Avis de synthèse¹ sur les prescriptions génériques de l'ASNR² pour la prolongation de la durée de vie des réacteurs de 1300 MWe en France³

1 Explication de la mission de Greenpeace sur l'évaluation critique des prescriptions de l'ASNR pour la prolongation de la durée de vie des réacteurs de 1300 MWe en France

Figure 3 : Représentation des principaux composants d'une centrale nucléaire française de 1300 MWe²⁷

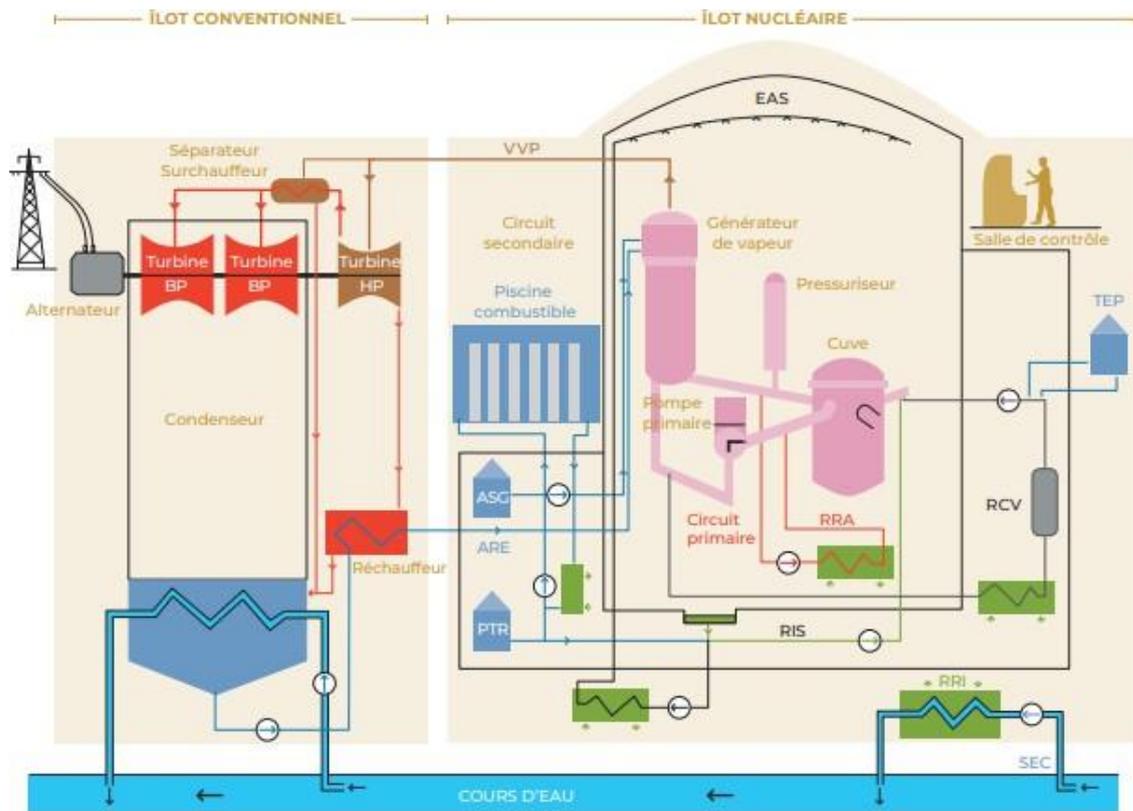
Sur les réacteurs de 1300 MWe, toutes les branches du système d'alimentation de secours secondaire, d'importance centrale, ont recours à un seul réservoir (figure 3) ; leurs composants passifs sont donc maillés (en partie aussi via une utilisation commune de tuyauteries). Les systèmes d'appoint de réfrigérant côté primaire (RIS, EAS), de rechargement du système primaire (RCV) et de refroidissement de la piscine d'entreposage (PTR) ont également recours à un seul réservoir de stockage (PTR) ; ces systèmes sont également maillés dans leurs composants passifs (utilisation partielle de tuyauteries communes).

Ceci est considéré comme un point faible particulièrement important du point de vue de la sûreté. Il n'y a donc pas d'indépendance totale de ces systèmes ou de leurs différentes redondances. Si, par exemple, des événements internes tels qu'un incendie ou une défaillance de la tuyauterie, ou encore des influences extérieures, provoquent une défaillance dans ces domaines, les fonctions de sûreté nécessaires seraient alors totalement hors service.

Figure 4 : Intégration du noyau dur dans la structure de la centrale nucléaire /ASN 2013/.

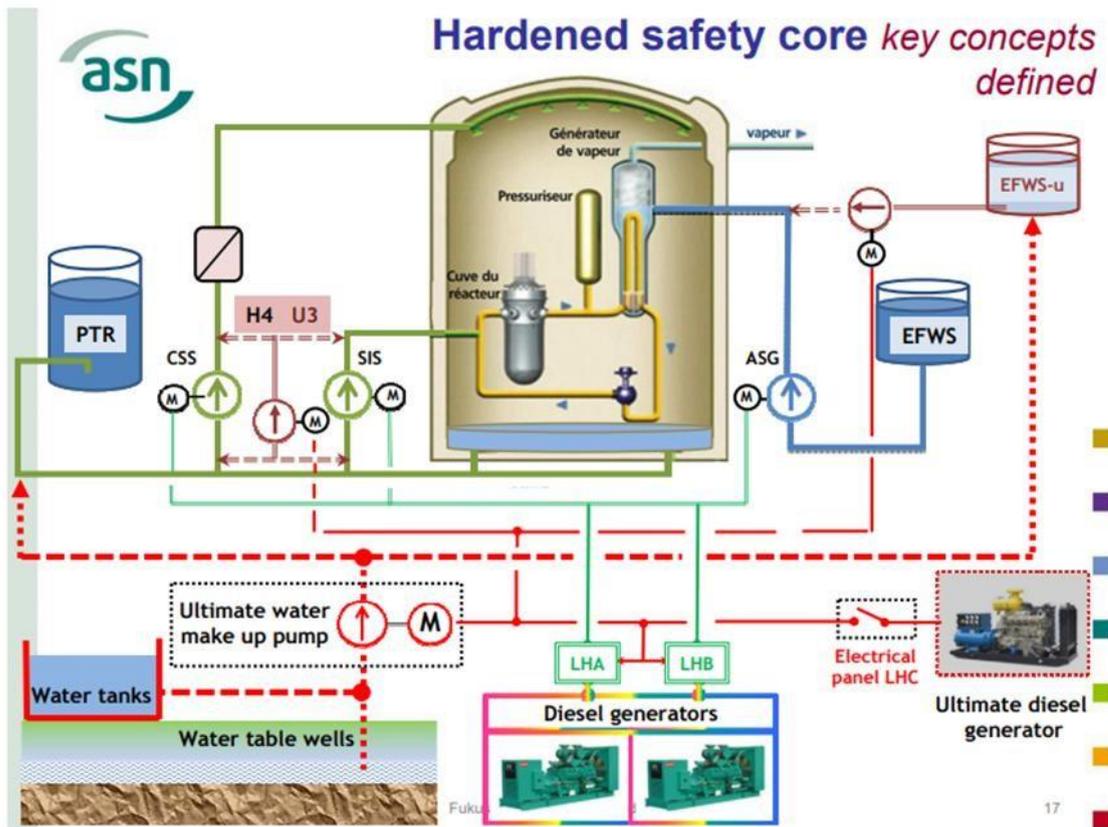
Pour améliorer l'indépendance des fonctions techniques de sûreté, /ASN 2017/ renvoie aux dispositifs du noyau dur (figure 4). Comme indiqué plus haut, le noyau dur est toutefois classé comme système de 4e niveau de sécurité et ne peut donc pas être utilisé pour compenser les faiblesses de conception du niveau de sûreté 3 selon les principes du concept de défense en profondeur.

En cas d'influences externes extrêmes dépassant largement le cadre de la conception, le refroidissement de composants importants de la centrale nucléaire doit être assuré par le *noyau dur* (cf. figure 4), un système de niveau de sûreté 4 plus solide que le reste de l'installation.

Figure 7 : Principe de confinement d'une centrale nucléaire de 1300 MWe (source : /IRSN 2023c/)

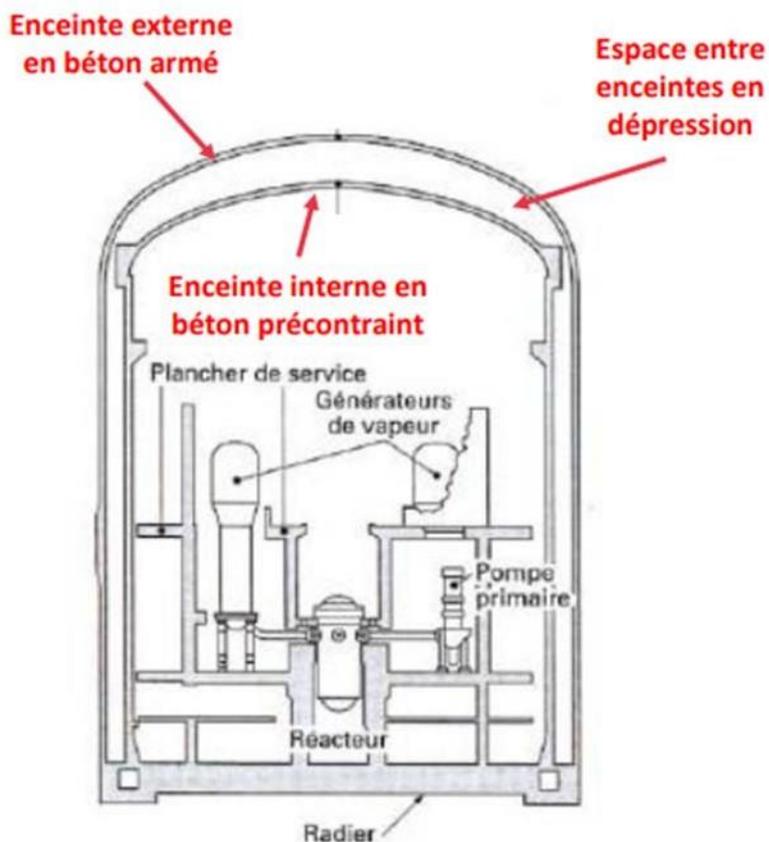
Les enceintes de confinement des tranches de 1300 MWe (séries P4, P'4) sont conçues avec une double paroi (figure 7) : La paroi intérieure en béton précontraint doit résister à la pression d'un incident de fuite (Enceinte interne en béton précontraint), la paroi extérieure en béton armé doit résister aux dangers extérieurs (Enceinte externe en béton armé). Les fuites éventuelles sont captées et traitées dans l'espace en dépression entre les parois (Espace entre enceintes en dépression).

La pression de conception de l'enceinte de confinement est de 5 bar_{abs}. Dans l'espace entre le confinement intérieur et le confinement extérieur en béton, une dépression est créée par le système de dépression de confinement EDE pour retenir la radioactivité. L'étanchéité du confinement est contrôlée dans le cadre des contrôles de sûreté décennaux. L'étanchéité des pénétrations du confinement (tuyauteries, etc.) est obtenue en cas d'incident par la fermeture du bâtiment (fermeture des vannes d'arrêt double, ITS).

Les câbles utilisés pour la précontrainte des enceintes de confinement sont comprimés avec du mortier de ciment et ne peuvent donc pas être retendus, et les phénomènes irréversibles affectent d'autant plus les structures. C'est pourquoi un programme de surveillance spécial a été mis en place afin d'obtenir les données nécessaires sur le comportement et les modifications des structures. Il permet de vérifier si le taux de fuite et la précontrainte résiduelle répondent aux critères de sûreté pendant la durée de vie prévue de l'installation, qui était initialement de 40 ans. Ce programme sera complété par des études de recherche et de développement afin d'améliorer la compréhension des phénomènes et d'établir des modèles de prédiction du comportement du béton précontraint. Les résultats obtenus jusqu'à présent devraient montrer que le comportement est généralement satisfaisant /IRSN 2023c/.

Figure 10 : Emplacement des tronçons de tuyauterie présentant des défauts

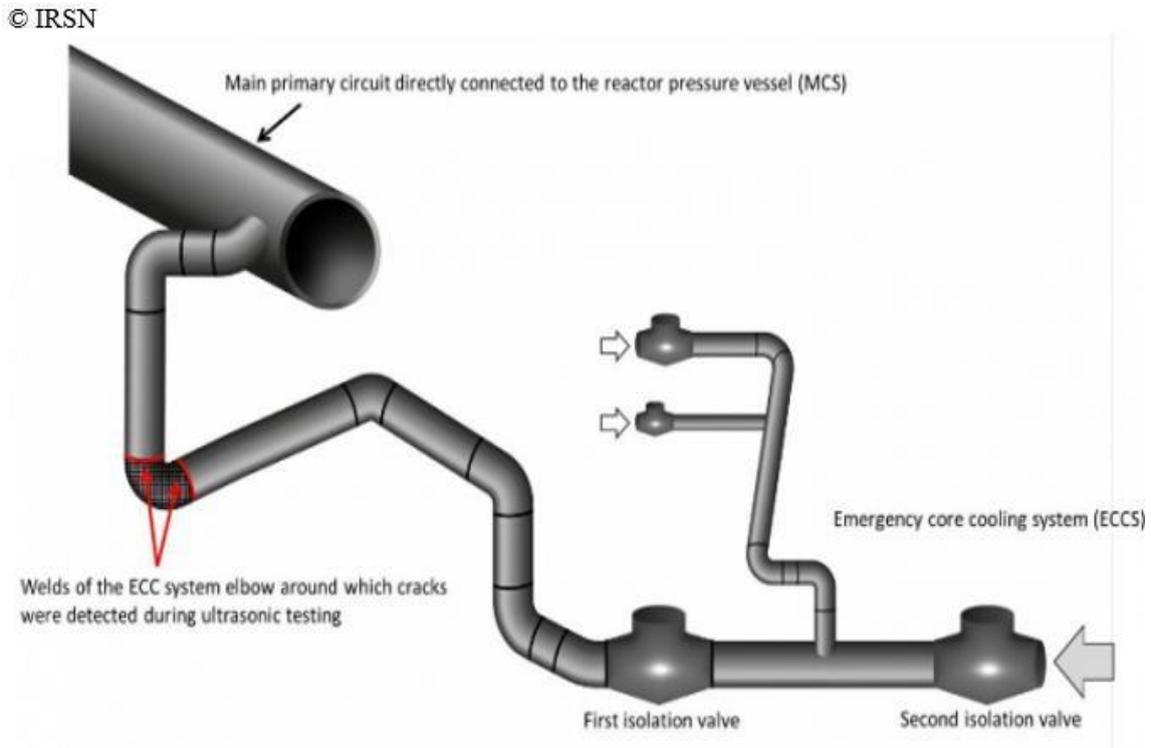
Dans de nombreuses tranches de réacteurs français, des fissures ont été constatées sur des soudures dans les systèmes d'alimentation de sécurité (figure 10).

Les causes possibles des fissures sont la fatigue thermique, la corrosion par fissuration sous contrainte et les vibrations gênantes. Les dommages dus aux vibrations mécaniques et aux pulsations doivent être évités dans la mesure du possible dès la phase de planification et de montage par des mesures préventives. Les résultats existants nécessitent une réparation appropriée.

Dans le cadre du rééquipement des réacteurs de 1300 MWe, la situation décrite ci-dessus doit être clarifiée et résolue de manière définitive. Une exigence correspondante figure dans /ASNR 2025/. Il convient de souligner une fois de plus qu'une clarification complète des causes est nécessaire comme base d'une stratégie de réparation.
